Henummarka vel

Merknader til søknad om driftskonsesjon for Lierskogen pukkverk

Til:	Direktoratet for mineralforvaltning
Fra:	Henummarka vel
Kopi:	Lier kommune, Fylkesmannen i Buskerud
Dato:	18. oktober 2018
Vedrørende:	Lierskogen pukkverk søknad om konsesjon for drift

Figur 1 Utsyn fra øvre del av masseuttaket viser den visuelle kontaktsonen.

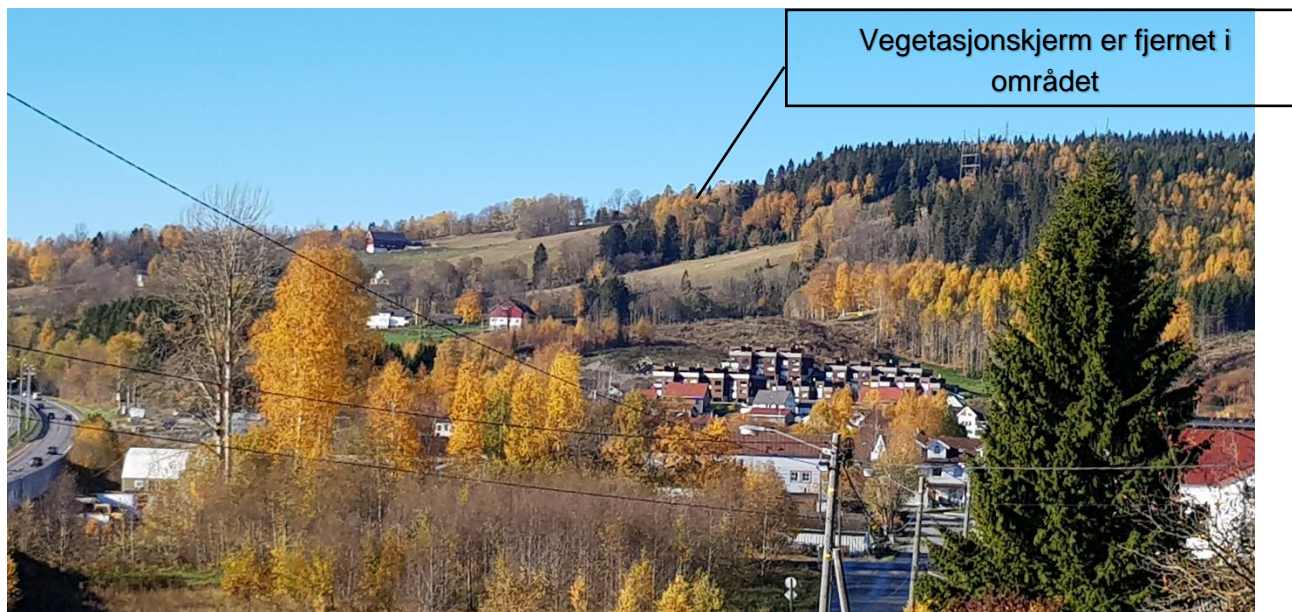
Bildet (figur nr 1) viser utsnitt av den svært store visuelle kontaktsonen som bruddet har. Kontaktsonen dekker betydelige deler av Kjekstadmarka, Finnemarka og den ytre delen av Lierdalen.
